RESPOSTA AO PARECER 035/2020 – CEIV - COMISSÃO ESPECIAL DE
ANÁLISE DE ESTUDO DE IMPACTO DE VIZINHANÇA

CENTRO LOGÍSTICO ZM

(X) Primeira Análise – Parecer nº 035/2020-CEIV – 18/06/2020

Projeto: Centro Logístico ZM Empreendimentos

Figura 1 - Raio de giro da marginal para o acesso. Fonte: Autor, adaptado de M2 Engenharia, 2020.

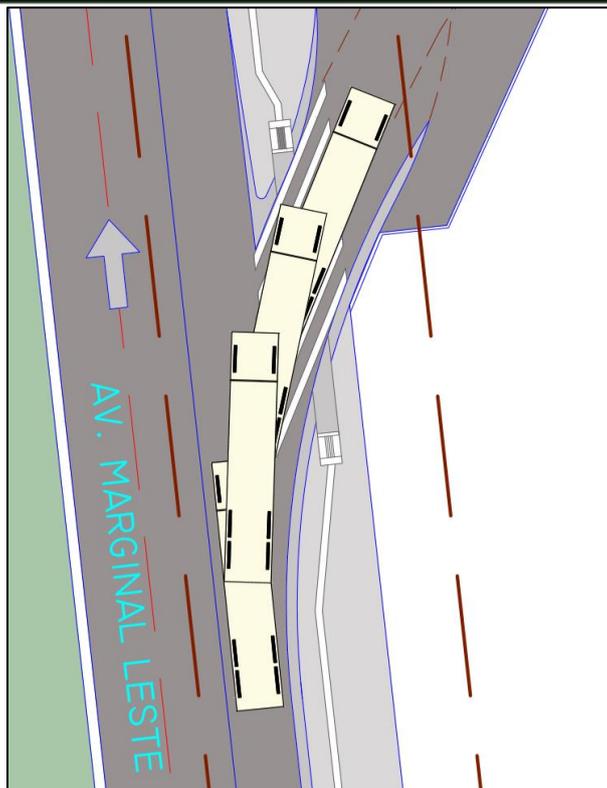
13.4.3. Qual será o veículo-tipo? Verificar e ilustrar o raio de giro do veículo tipo, da marginal para o acesso;

RESPOSTA: O veículo tipo de carga será um caminhão simples com 2 eixos com aproximadamente 14 metros de comprimento.

A ilustração do raio de giro do veículo tipo da marginal para o acesso está apresentada na Figura 1 abaixo.

Figura 2 - Localização dos pontos de ônibus. Fonte: Consultran, 2018

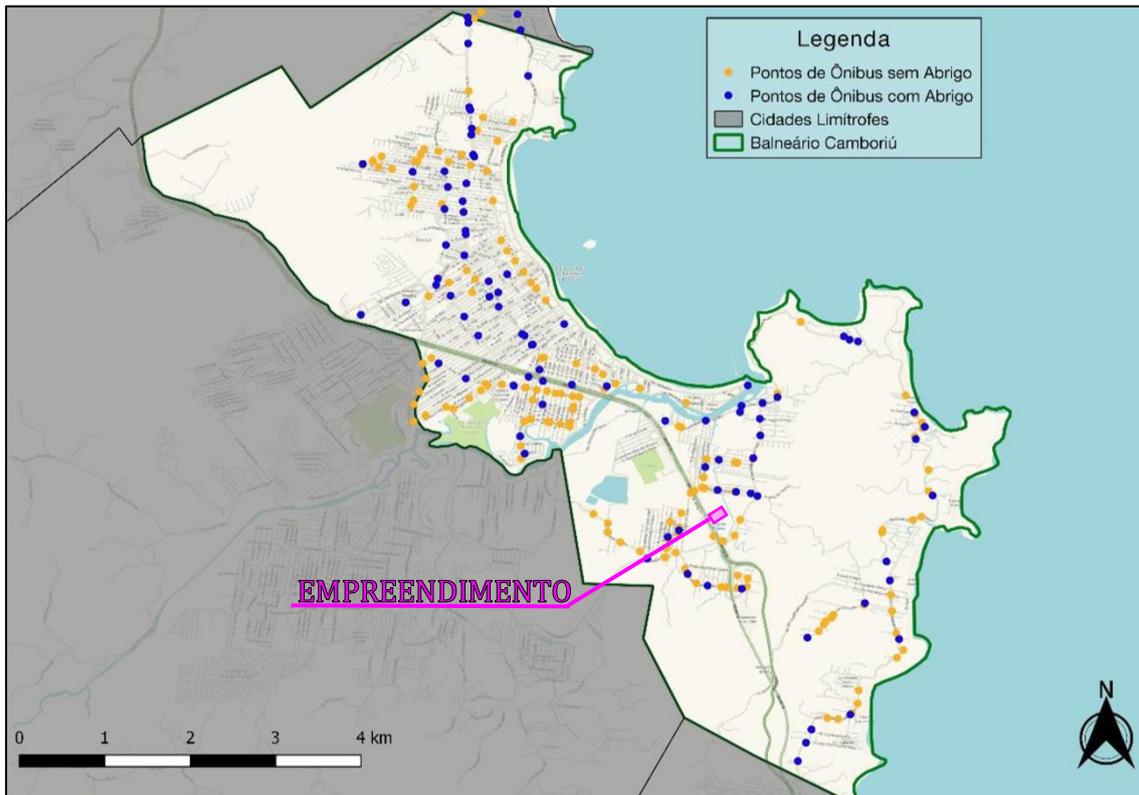
13.4.6. Indicar a localização dos abrigos de ônibus próximos ao empreendimento;

RESPOSTA: A localização dos pontos de ônibus com e sem abrigo, próximos ao empreendimento, está apresentada na Figura 2 abaixo conforme o plano de reestruturação do sistema de transporte público urbano de Balneário Camboriú – BC Bus.
